ORIENTAÇÃO DE OBRA: Quadra 16 - Lote 05

Alerta: Quarta orientação sobre regularização do muro, caso não for regularizado será passível de EMBARGO da obra ou MULTA.

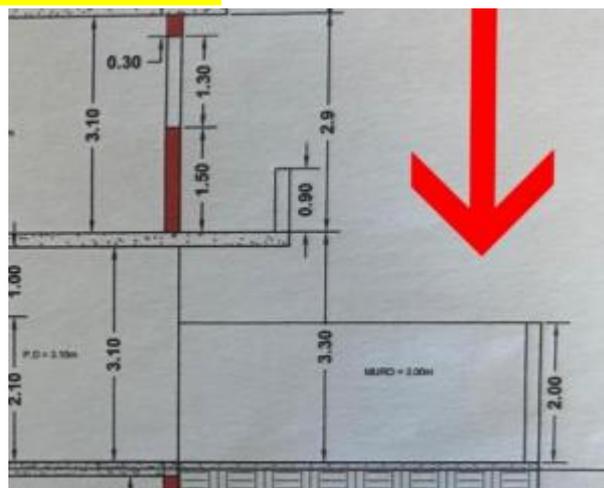
1 – Atenção aos muros de divisa lateral e posterior executado ultrapassando o limite de 2 metros de altura, favor providenciar a adequação urgente dos muros para a altura correta conforme a norma do condomínio e projeto aprovado. Abaixo segue trecho do regulamento interno sobre altura máxima de muros e imagem do projeto aprovado constando muro de 2 metros de altura.

2 – Atenção a piscina com água parada, local propício para a proliferação de mosquitos da dengue, favor providenciar a adequação urgente.

3 – Providenciar uma organização das madeiras em um suporte elevado do solo, visando evitar um local de proliferação de animais peçonhentos.

4 – Providenciar a adequação da tela de proteção que se encontra parcialmente caída, visando evitar acessos a obra.

Os muros divisórios de alvenaria, deverão ter altura máxima de 2,00 (dois) metros a partir do recuo frontal, tendo como parâmetro o nível do solo do lado interno da construção devidamente acabado devendo ficar com essa medida em toda a sua extensão. Exceto nos muros de divisa do loteamento. É proibido o fechamento da frente do LOTE. ”

Observação: Visita realizada em 06/01/25, prazo para adequação de **5 dias para o muro e 48h para os demais itens**, a partir do recebimento desta orientação. Caso a situação relatada acima esteja regularizada, favor desconsiderar a orientação e seguir o andamento da obra.
